# Rapport de contrôle d'installations électriques à basse et à très basse tension

RÉF. 24/2024/54506/01:1

DATE DU CONTRÔLE 07/02/2024 AGENT VISITEUR Jean-Philippe Givron  
 ADRESSE DU CONTRÔLE Rue de l'Egalité 70 - 7170 Manage TYPE DE CONTRÔLE Visite de contrôle vente ancienne installation (8.4.2)

**Croquis de position élémentaire et descriptif sommaire des tableaux**

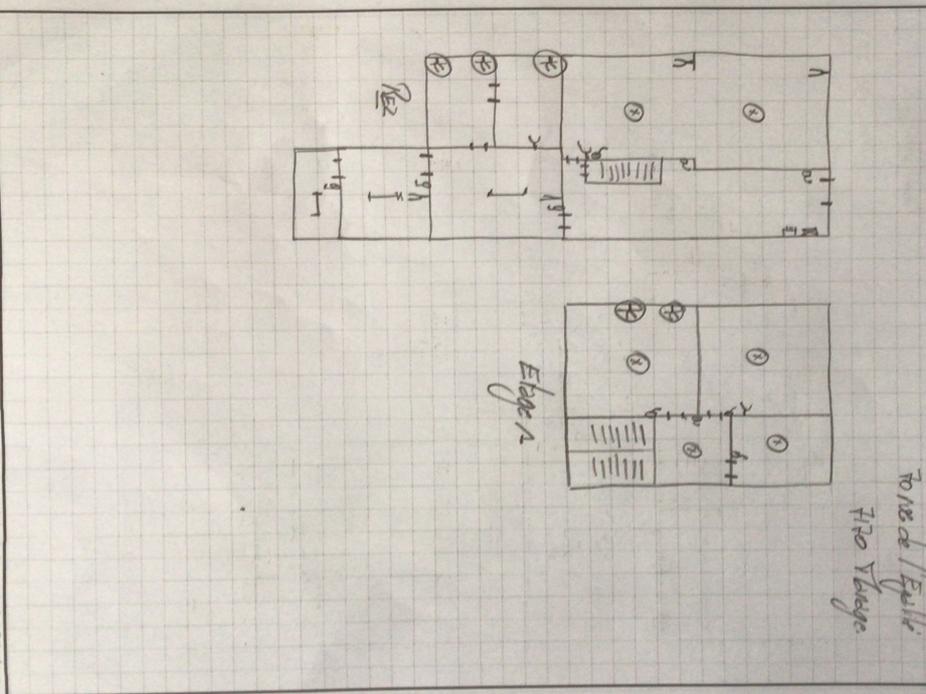
Conformité schéma(s) unifilaire(s) et plan(s) de position	Pas OK	Nombre de tableaux	1 (entrée)	Nombre de circuits	3
---	--------	--------------------	------------	--------------------	---

- Les schémas unifilaires et/ou plans de position ne sont pas présents. - 3.1.2.;6.4.6.;6.5.7.;9.1.2.
- La tension d'alimentation n'est pas indiquée clairement de manière apparente sur chaque tableau de répartition et de manoeuvre. - 3.1.3.3.a
